Samodzielny Publiczny
SZPITAL MIEJSKI W SOSNOWCU

Wyjaśnienia Zamawiającego nr 2

Dotyczy: postępowania o udzielenie zamówienia publicznego prowadzonego w trybie przetargu nieograniczonego **na Roboty budowlane pn. Szpital przyjazny środowisku - proekologiczne zmiany w budowlane w budynku Szpitala Miejskiego - termomodernizacja - modernizacja gospodarki cieplnej budynków Szpitala Miejskiego zlokalizowanego w Sosnowcu przy ul. Zegadłowicza 3**", numer sprawy: ZZP-2200-27/10.

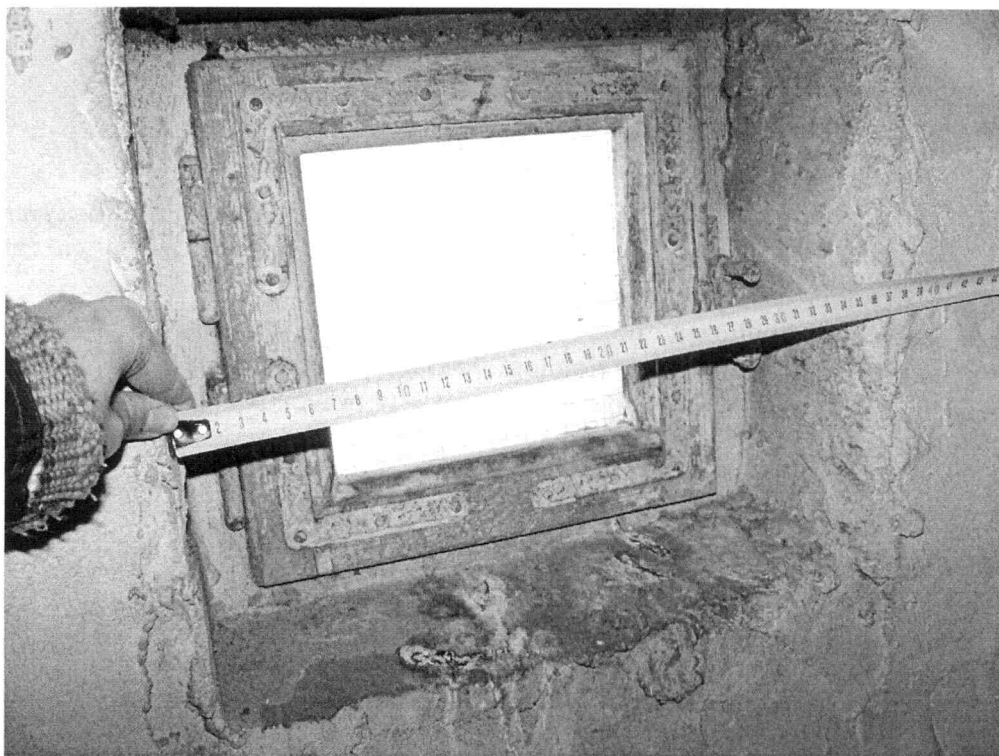
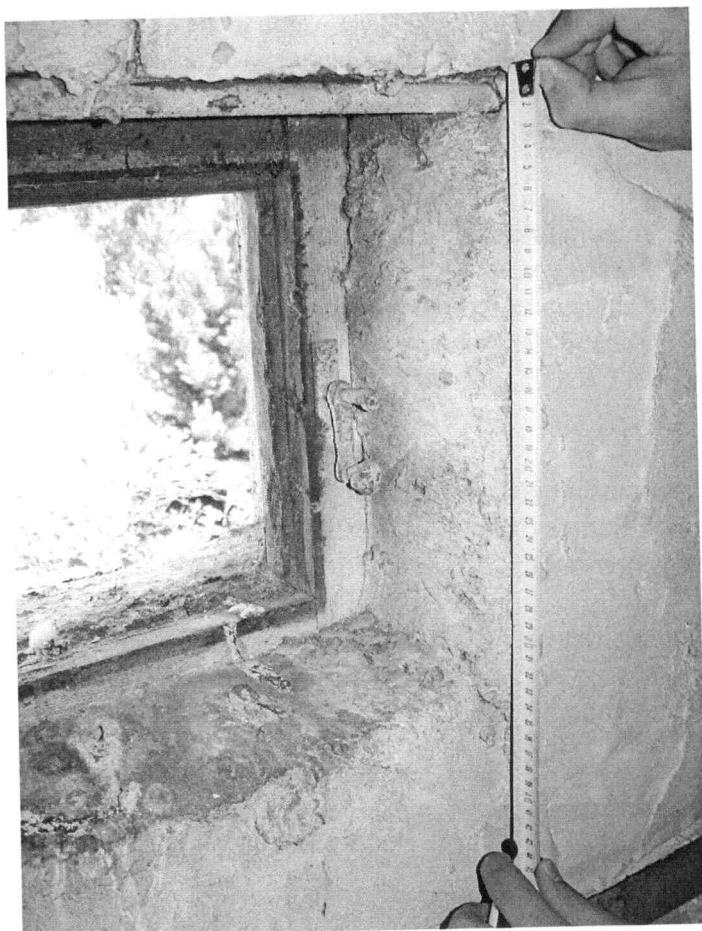
Zwracamy się z prośbą o udzielenie wyjaśnień na następujące pytanie: prosimy o wskazanie producenta okien PCV (rys. Zs-2 poz. O.11) o wymiarach 300 x 250. Producenci w naszym regionie nie są w stanie wykonać takiego typu okna o takich wymiarach i parametrach.

Zmierzone otwory okienne o przybliżonych parametrach 300x250mm (wymiary sprawdzić na budowie). Należy dostosować wymiar okna do zmierzonego otworu. W załączeniu zdjęcia z inwentaryzacji. W razie braku możliwości wykonania okna PVC o min. wymiarach, przyjąć stolarkę aluminiową w kolorze białym.
